**Изменение № 5 ГОСТ 1604—71 Метчики гаечные. Конструкция**

Утверждено и введено в действие Постановлением Госстандарта России от 15.09.92 № 1177

Дата введения 01.03.93

Черт. 2

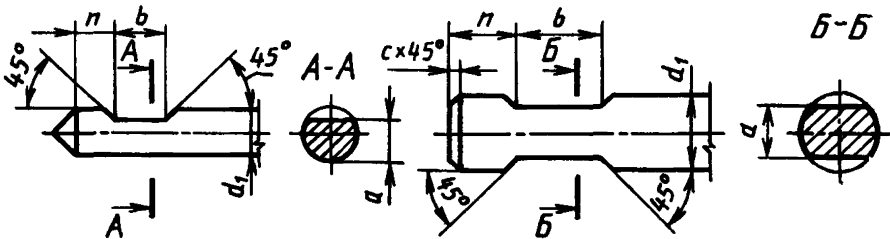
Стандарт дополнить приложением:

**РАЗМЕРЫ ДИАМЕТРОВ И ЛЫСОК ХВОСТОВИКОВ**

Хвостовики диаметром до 3,55 мм

Хвостовики диаметром свыше 3,55 мм
